DODATEK Č.3 KE SMLOUVĚ O DÍLO
„II/152 Hrotovice – Dukovany, 1. stavba “

Evidenční list změny stavby

Název a evidenční číslo stavby: II/152 Hrotovice – Dukovany, 1.stavba	Číslo SO/PS/ Číslo změny SO/PS	Číslo změny stavby 9
Název stavebního objektu/provozního souboru (SO/PS): 101.2

**II/152 Hrotovice – Dukovany,PD
Stanovisko projektanta k ZBV č.9 – SO 101**

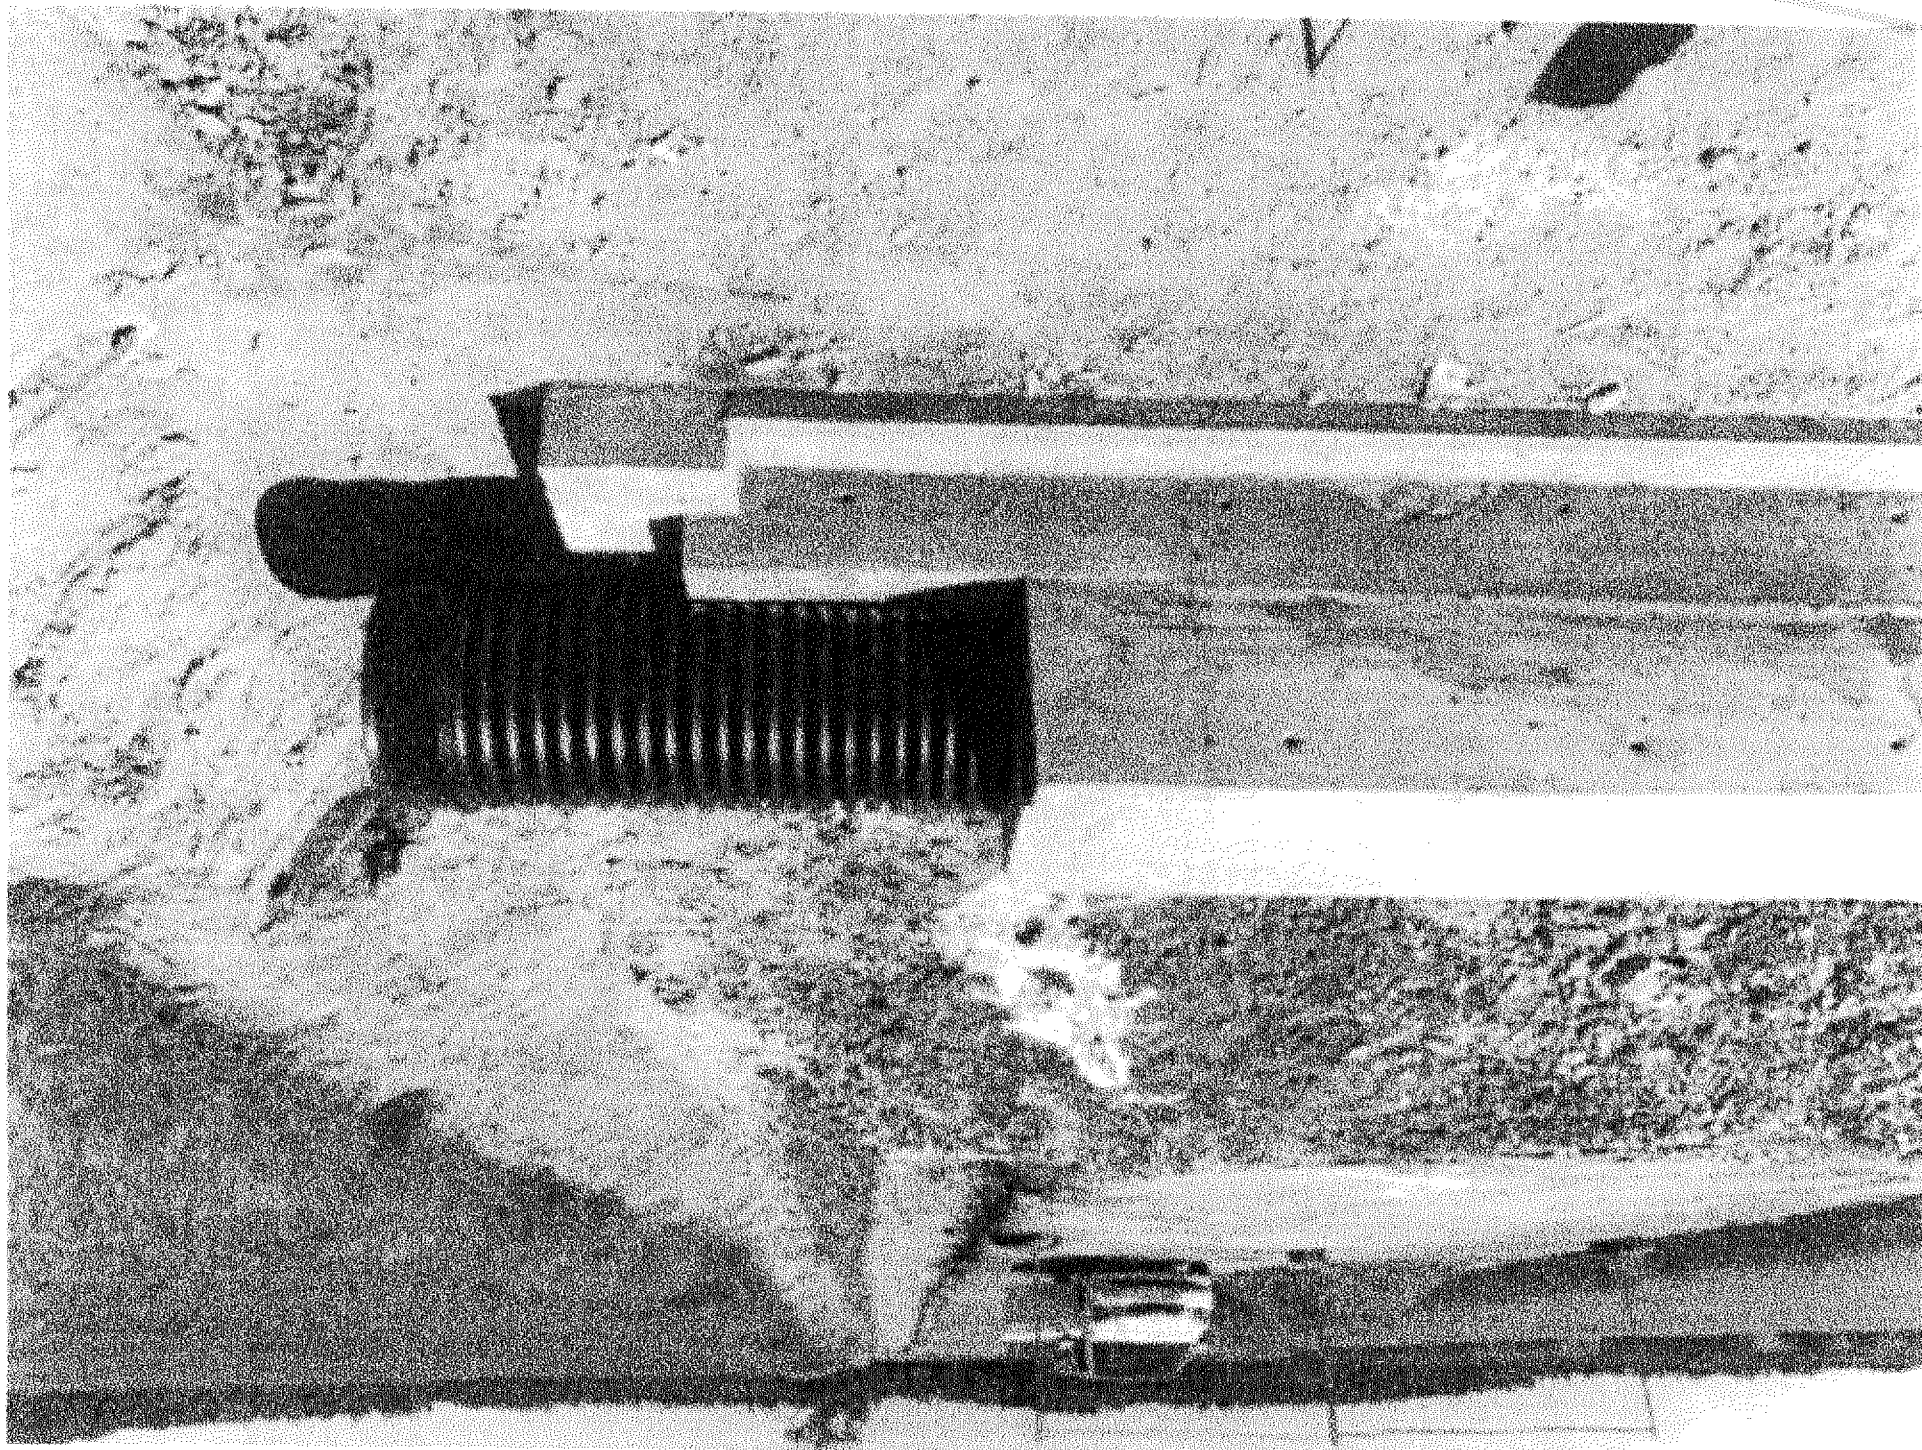
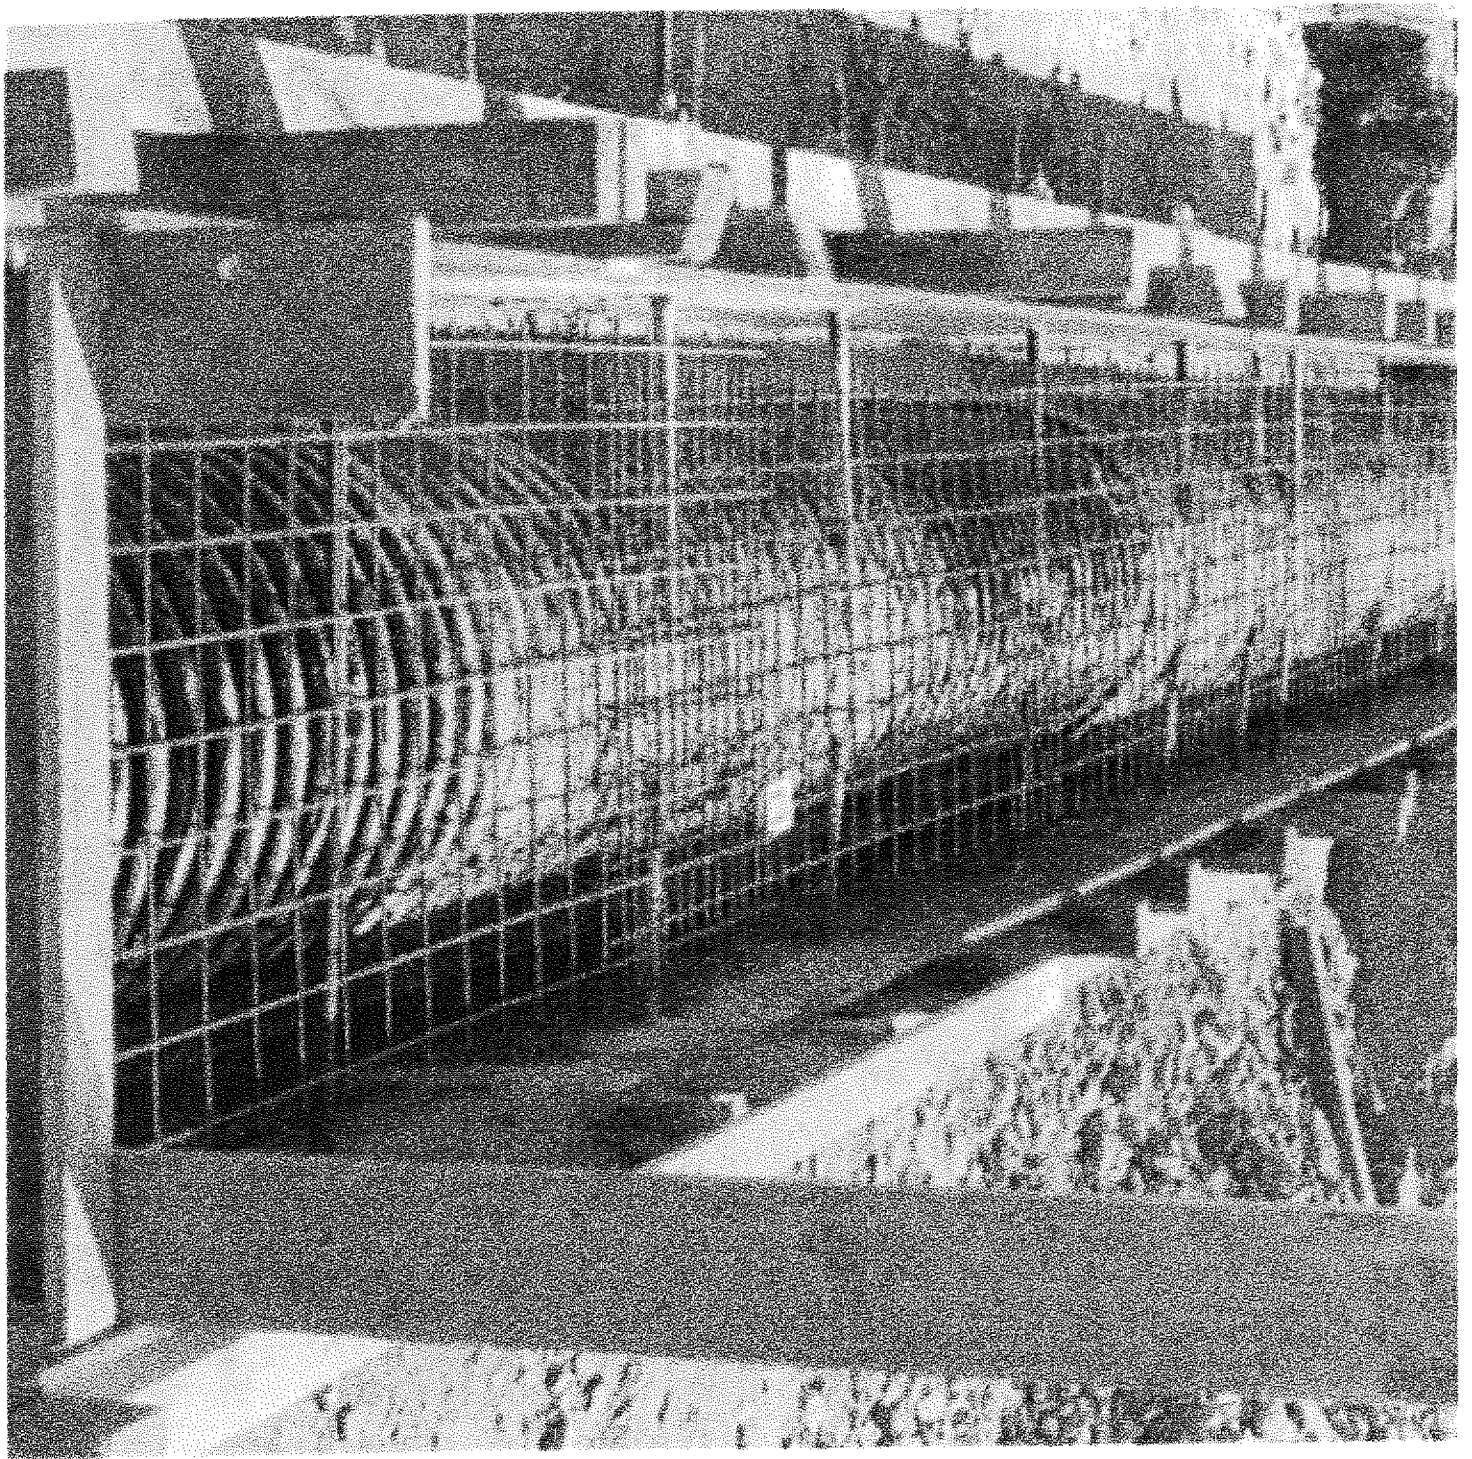
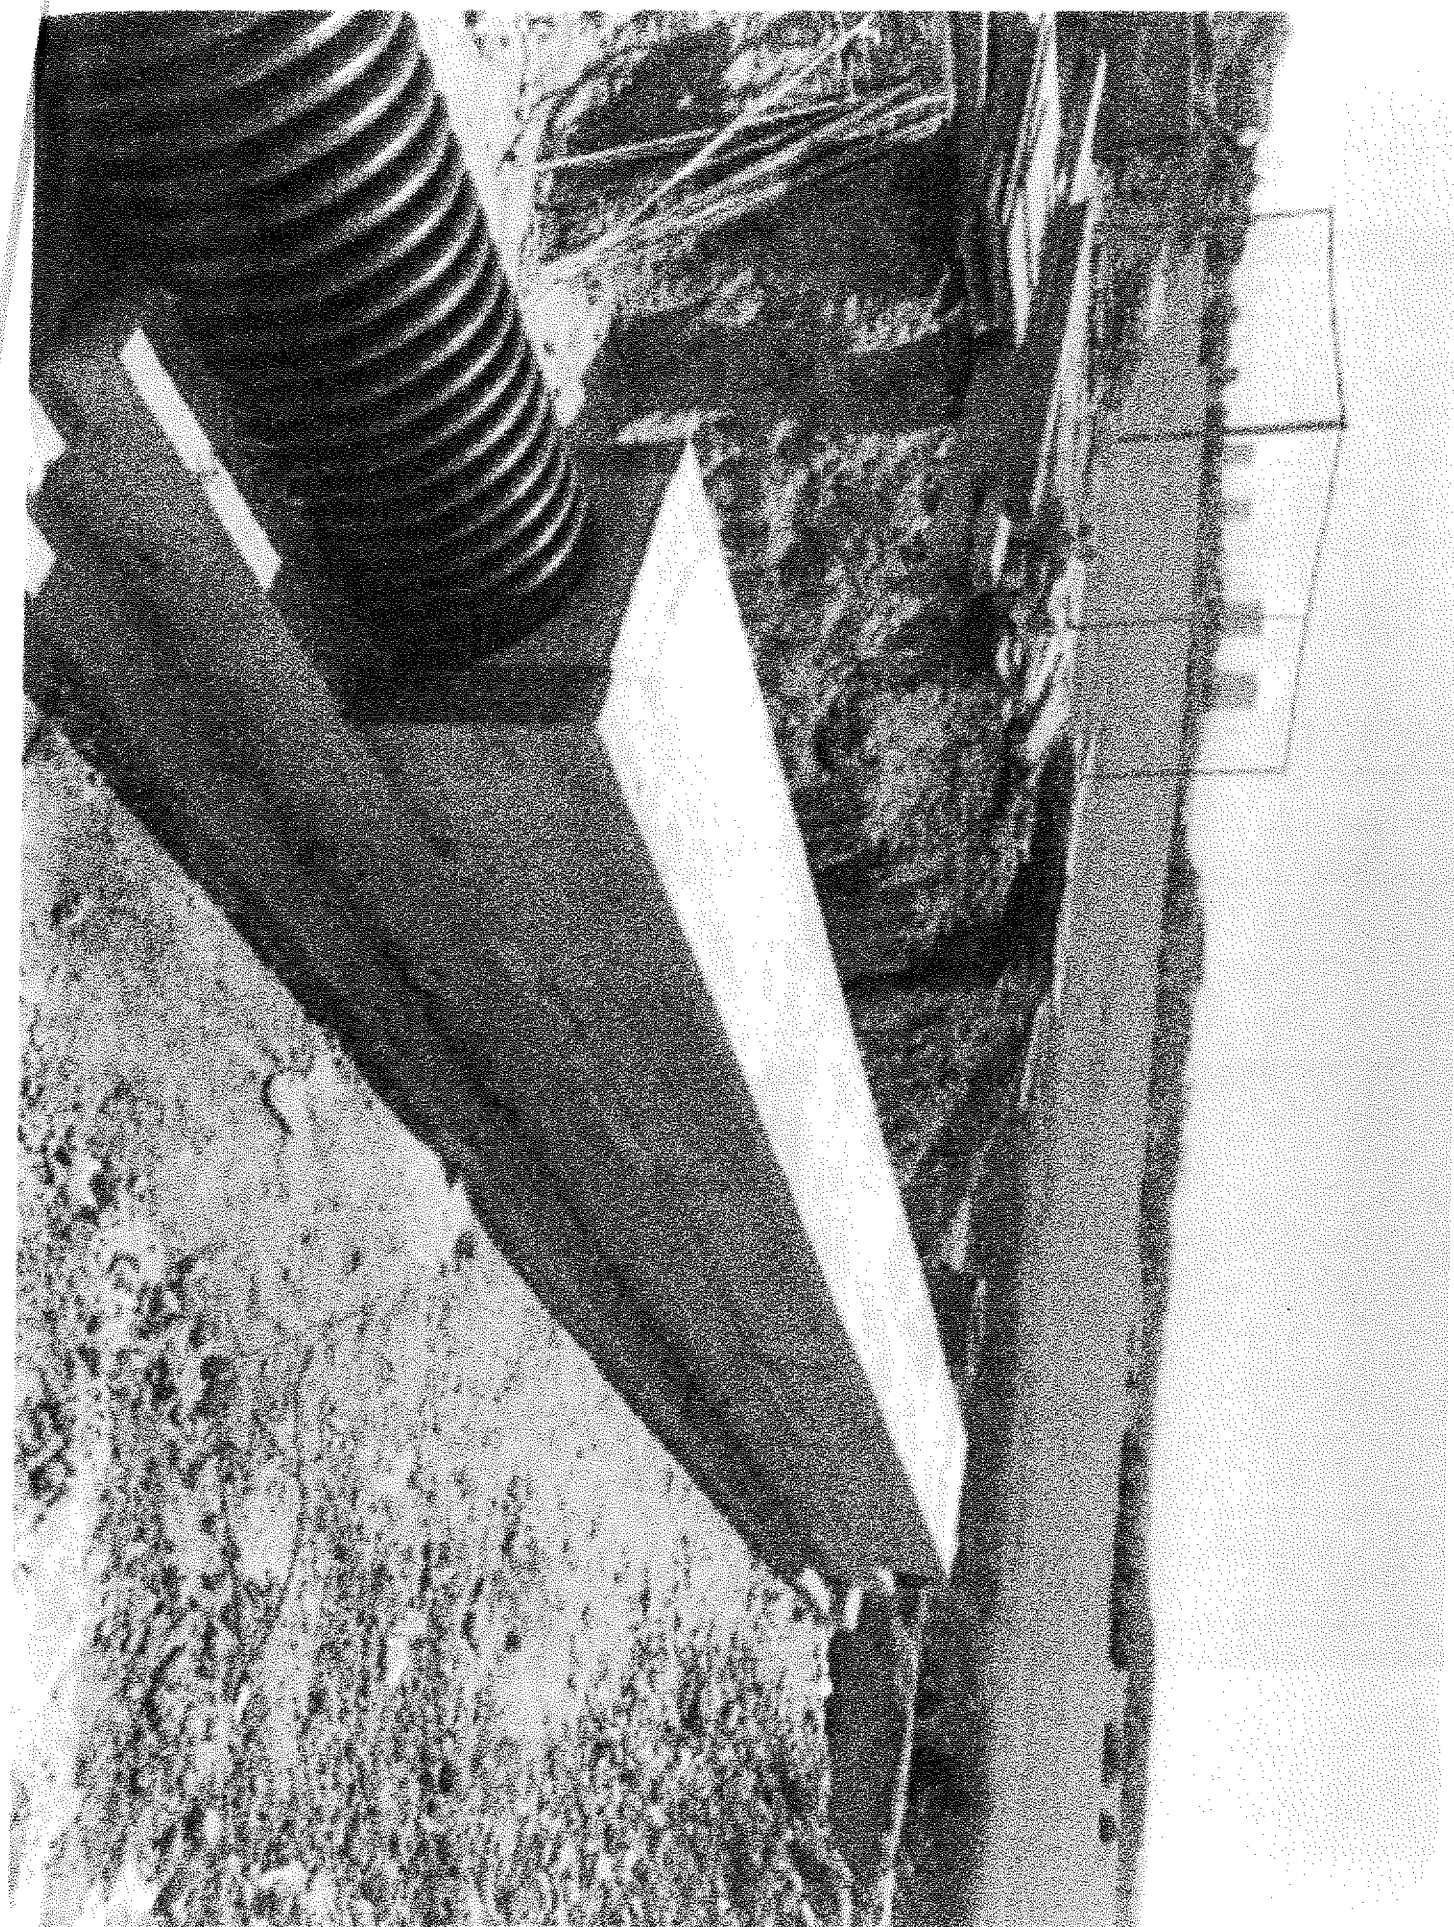
1. Propustek bez evidenčního čísla nezjištěného profilu cca v km 3,660 bude nahrazen novým proustem DN600. ~~Technické řešení bude obdobné jako u dalších propustů na stavbě, tzn. plastová trouba DN600 se zkosenými čely a odlážděním vtoku a výtoku. Za výtokem bude realizován v kovací příkop, který bude lomovým kamenem doveden až k přílehlé meliorační šachtě. Zhotovitel provede zaměření zájmového území a AD zpracuje výkres propustu a soupis prací. Na základě zaměřených výšek bude rozhodnuto o obsypu trouby nebo o obetonování. Projektant prověří nutnost osazení příkopové tvárnice před vtokem v km 3,660-3,800~~

2. V km 3,484 vlevo pod účelovou komunikací na p.č. 691 k.ú Slavětice byl nalezen nefunkční propustek. Bylo dohodnuto, že tento propustek bude obnoven a upraven tak, aby byl propustek napojen do odláždění vtoku propustu pod silnicí II/152 v km 3,483. V souladu s vyhláškou č. 107/1997 Sb. § 12 odst. 2. navrhujeme propustek s plastovou troubou DN 400 s obsypem.
